## 玄海3, 4号機 原子炉設置変更許可申請に係る補正の概要について

### 1. 主な補正内容

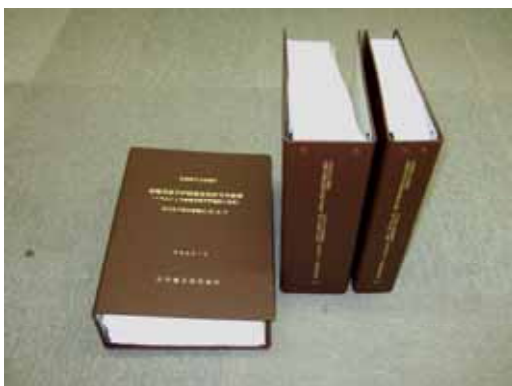
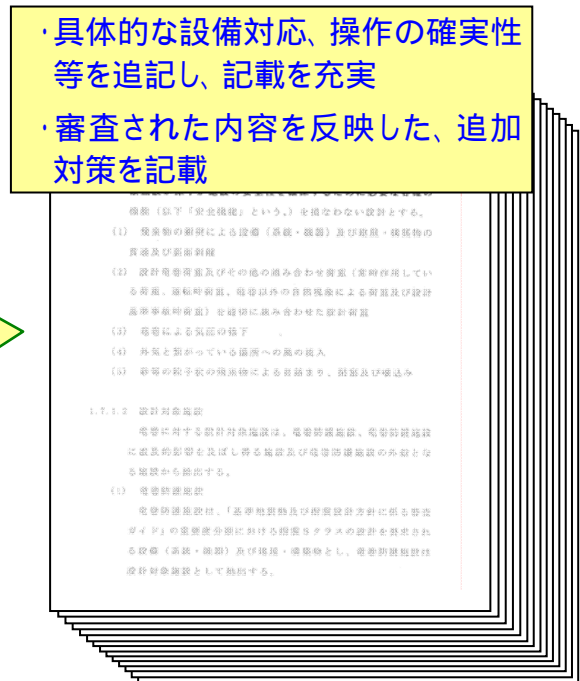
原子炉設置変更許可申請書  
 約1,400ページ(3冊)

原子炉設置変更許可申請に係る補正書  
 約9,800ページ(12冊)
